SERVICE INFO – INA 0064

Новый комплект/набор натяжного ролика с креплением для дизельного двигателя 1.7л Chevrolet / Opel / Vauxhall

Артикул:
530 0492 10 (комплект)
530 0492 09 (набор)

Рис. 1: Замена натяжного ролика 531 0166 20 (1) на 531 0819 10 (2)

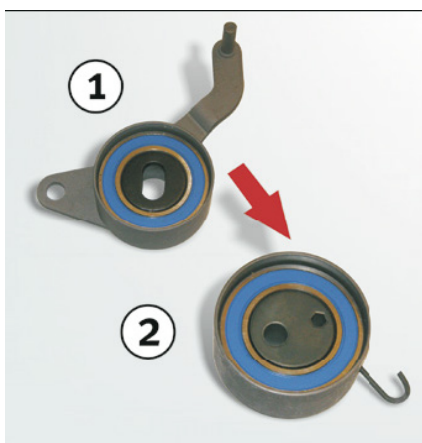
Указанные выше автопроизводители провели замену натяжного ролика. Существующий натяжной ролик под номером 531 0166 20 будет заменен натяжным роликом под номером 531 0819 10 (см. рис. 1). Двигатели до номера 328704 должны быть установлены с новым креплением (см. рис. 2, деталь 8). Поэтому Schaeffler Automotive Aftermarket предлагает комплект натяжного

Рис. 2: Состав упаковки: 530 0492 10

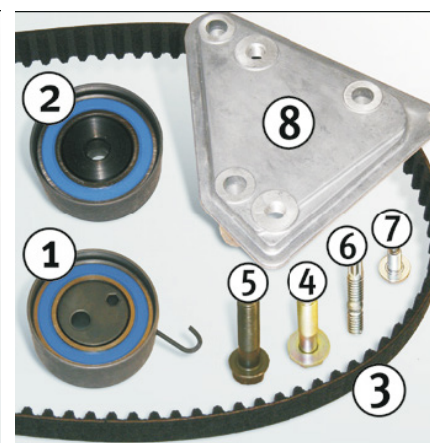
шестигранной втулки (момент затяжки: 37 Нм ± 3 Нм) 6). При завершении работы с приводом ГРМ проверните распределитель как минимум 2 раза и проверьте метки на натяжителе. Может потребоваться повторная настройка натяжного ролика.
